改善箇所説明図

ブレーキペダル部分

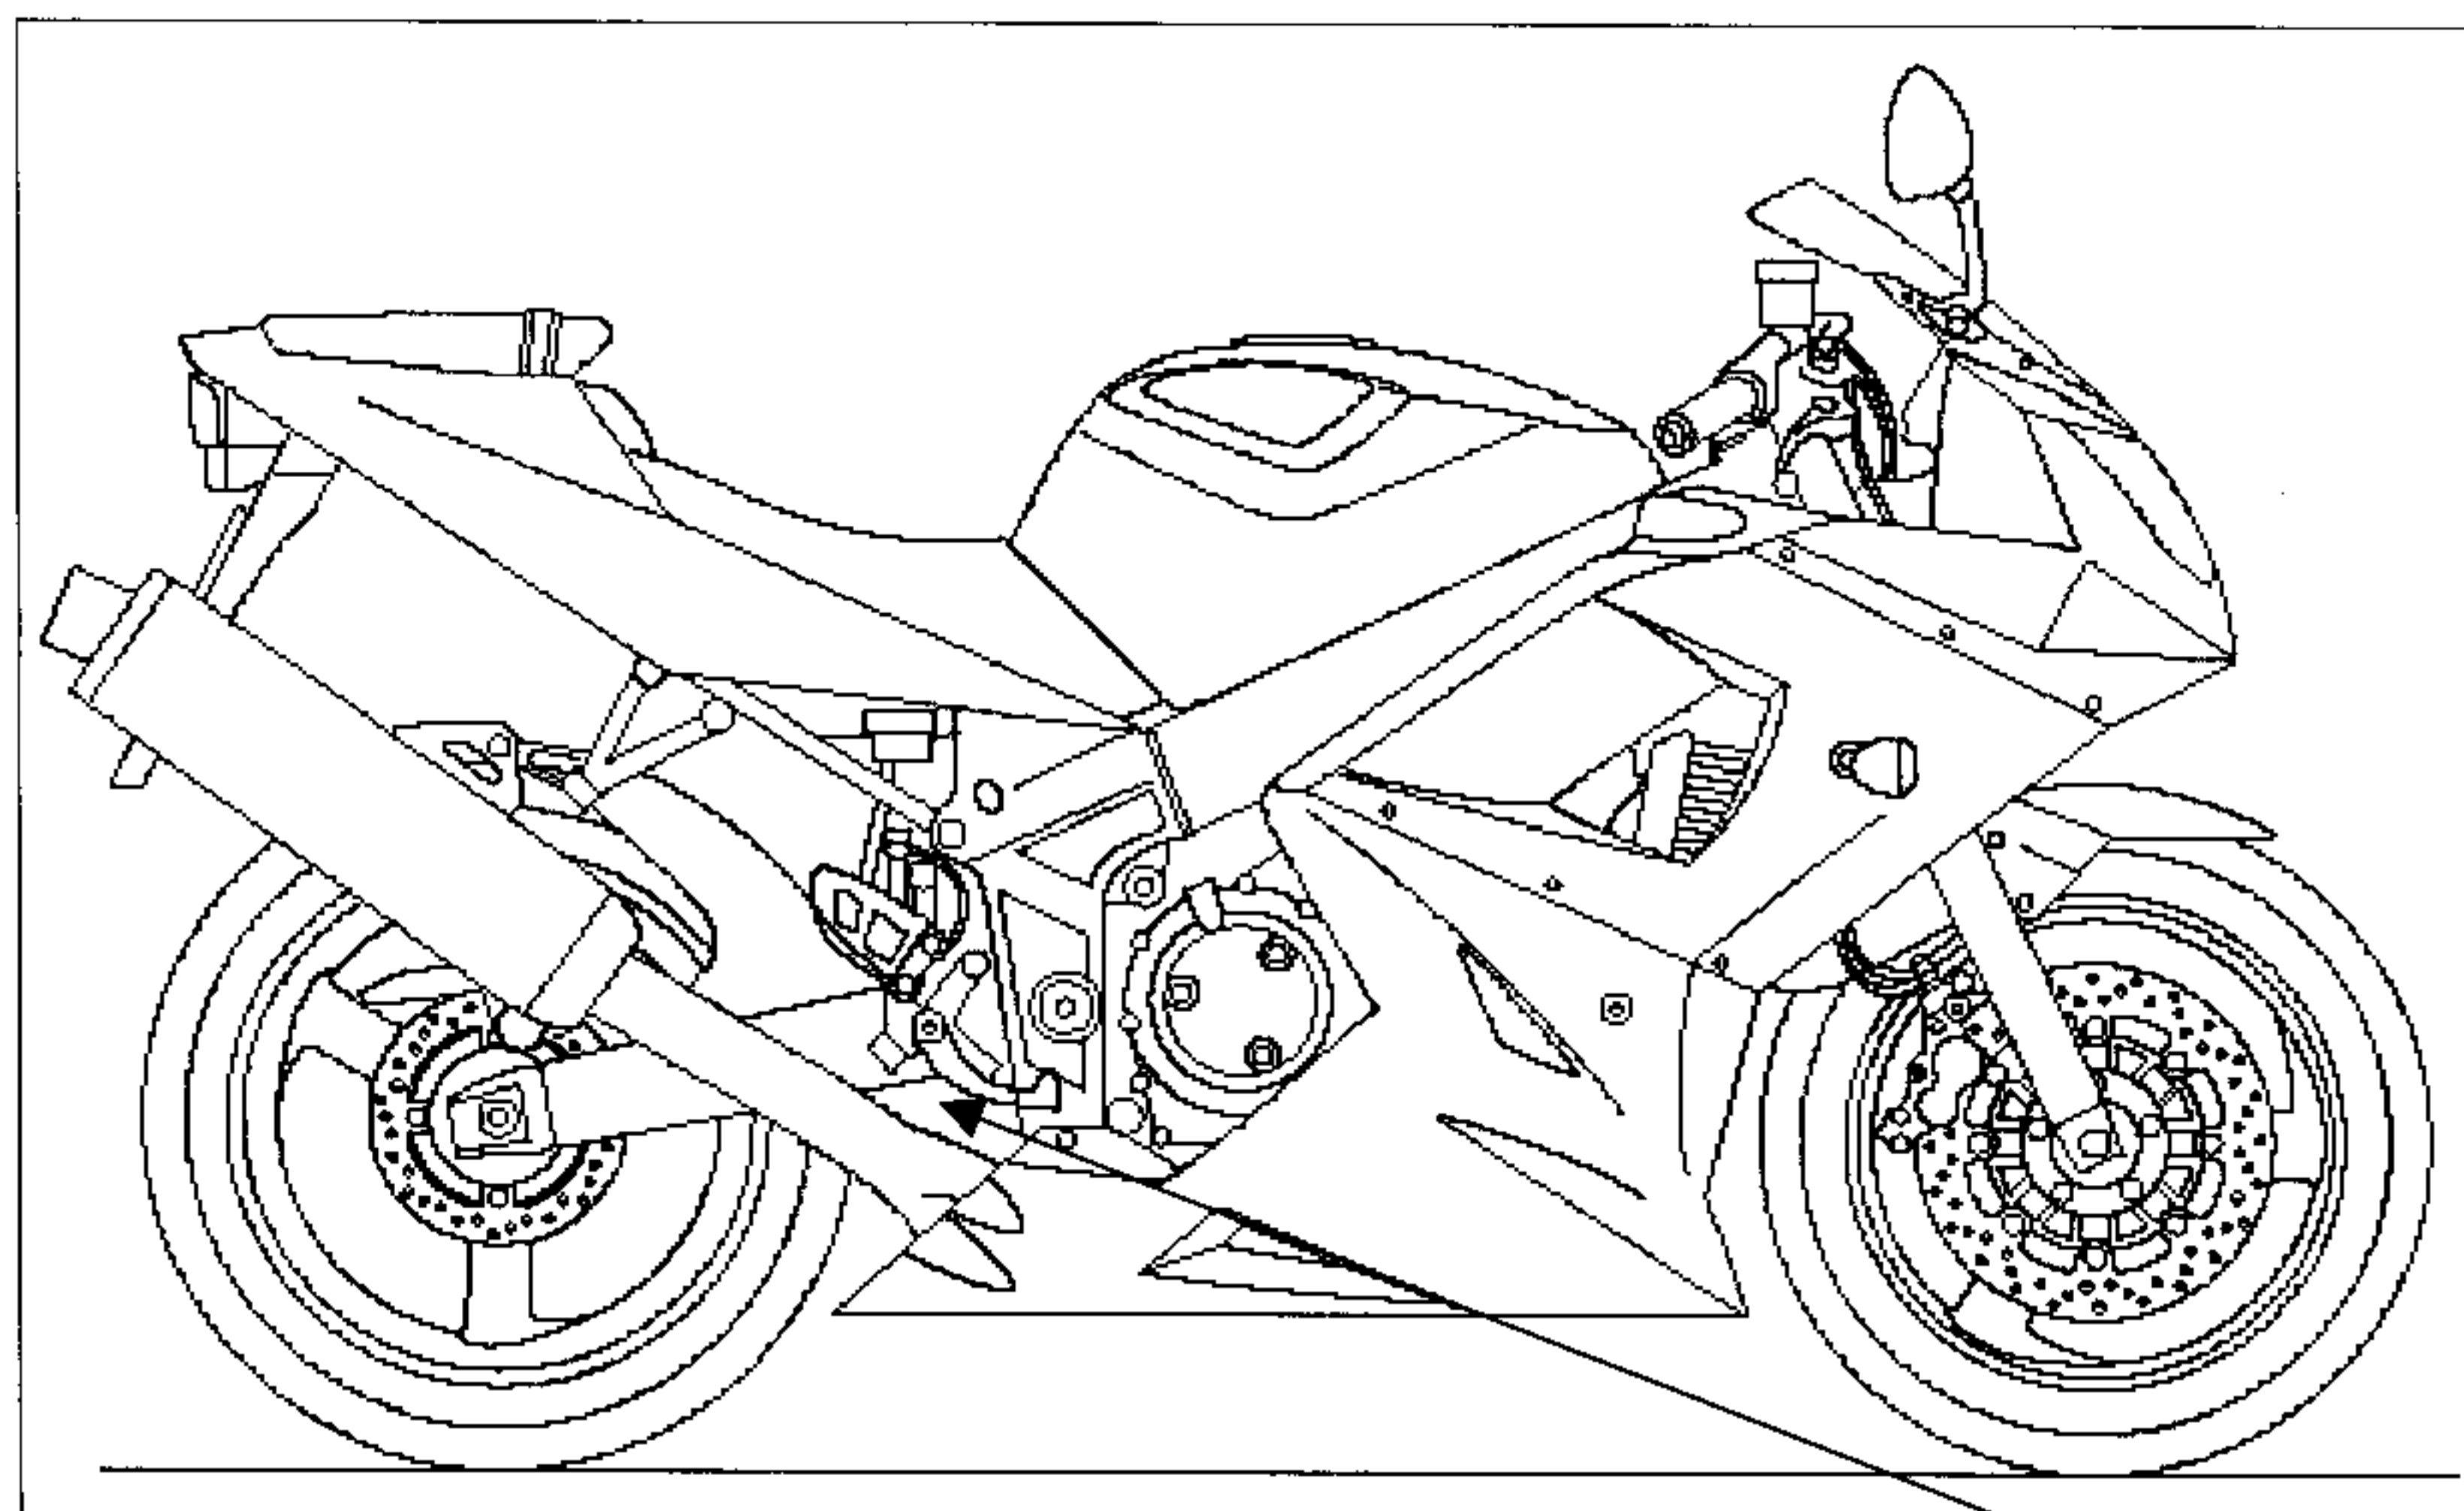
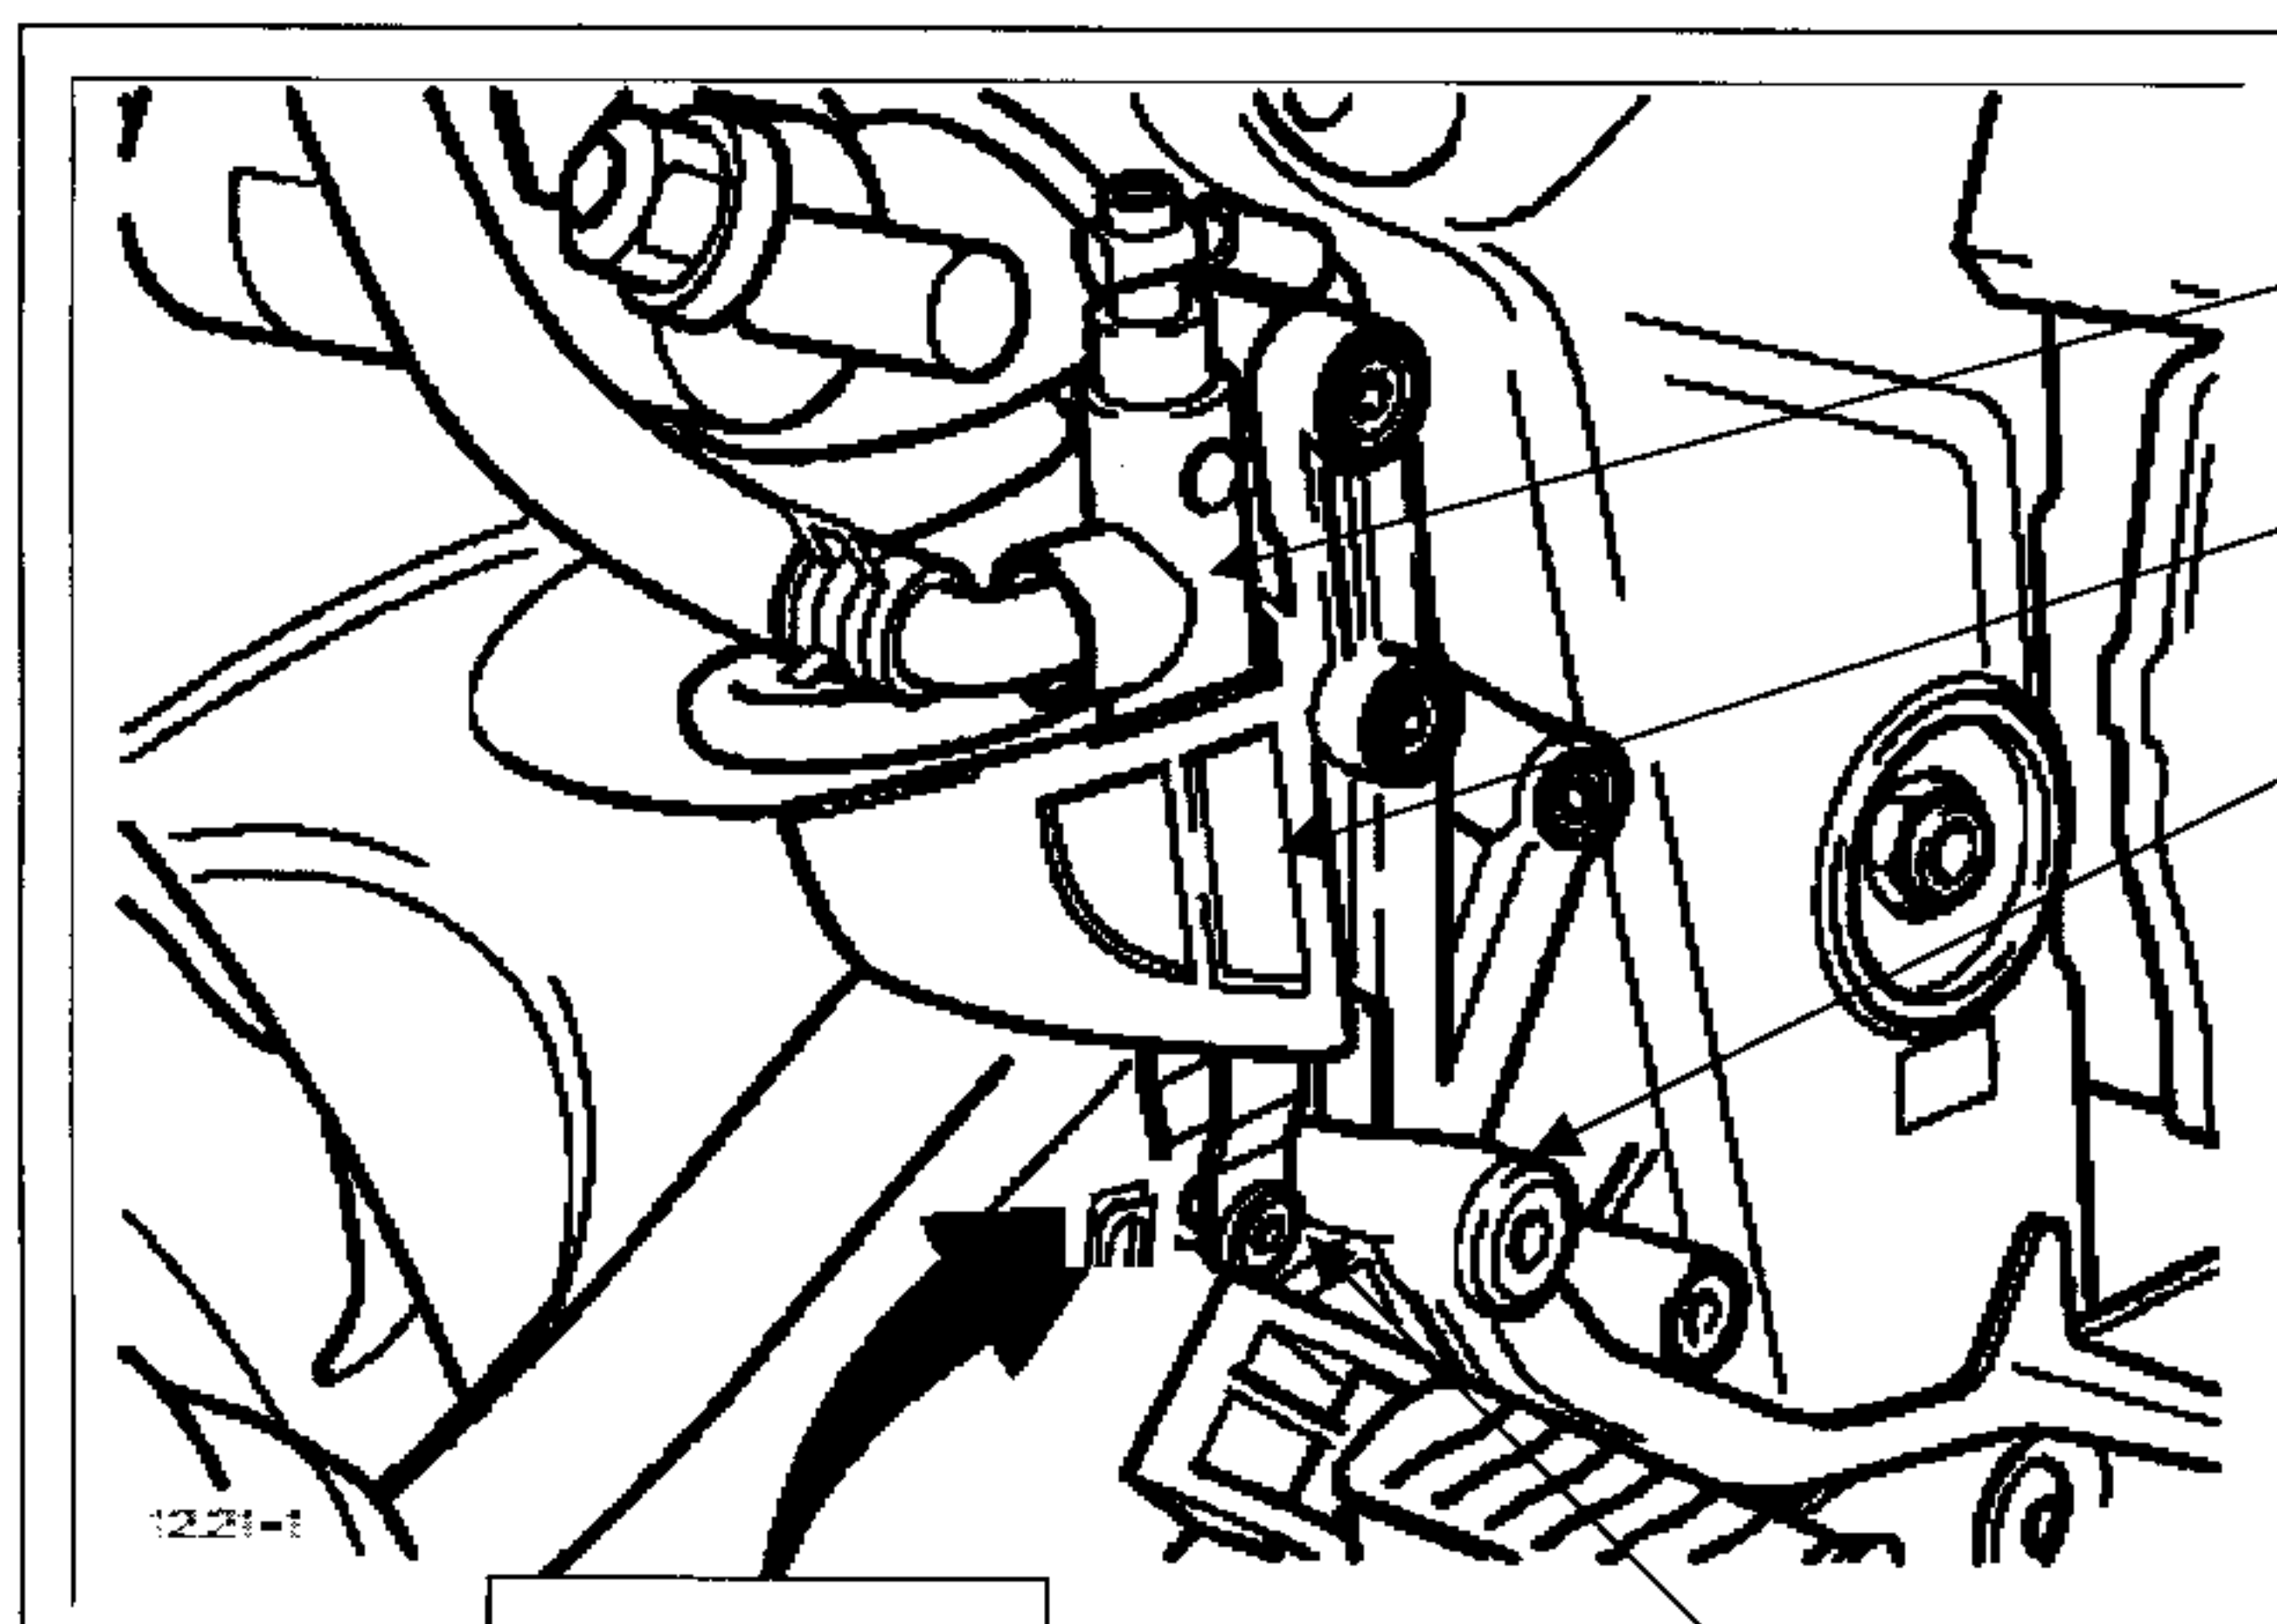
後輪のブレーキマスターシリンダーとブレーキペダルとを連結しているピンの留め金の形状が不適切なため、制動操作時に留め金が隣接する部品(コントロールプレート)と干渉して外れることがある。そのため、そのままの状態で使用を続けると、ピンが脱落して後輪のブレーキが作動しなくなるおそれがある。

全車両、当該留め金を対策品と交換する
